**Errichtung einer Lärmschutzwand im Rahmen des Bauvorhabens Felderhof 2
Antrag auf Überprüfung erhöhter Lärmwerte östlich vom Bahngleis i. R. Nieder-
beckweg**

Stellungnahme zum Bebauungsplan SW 263, 3. Änderung „Felderhof/Zur Spiegelglasfabrik/Bahnlinie Düsseldorf-Duisburg“

Bebauungsplan SW 263 Felderhof II

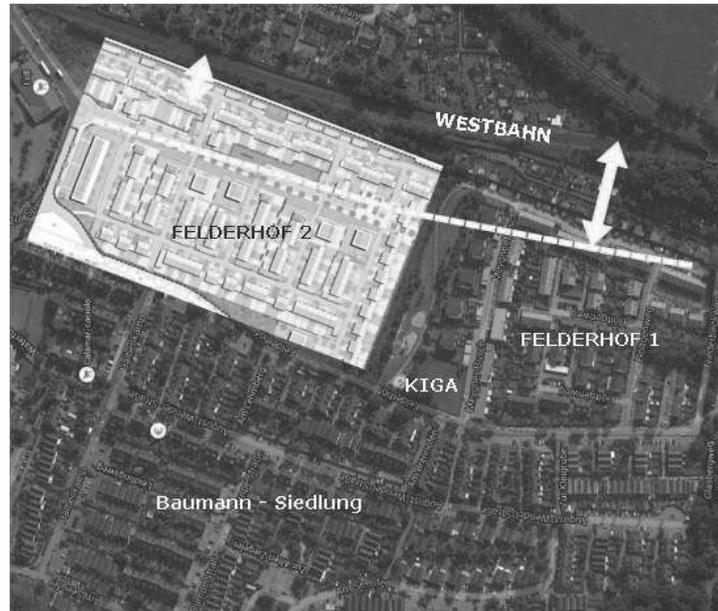
Natürlich ist die Lage der Bebauung zur Westbahn nicht gleich, sowohl Entfernung wie Höhenlage ist bei Felderhof I günstiger, wie das folgende Bild deutlich zeigt :

Die Darstellung von InDor ist also wissentlich falsch.
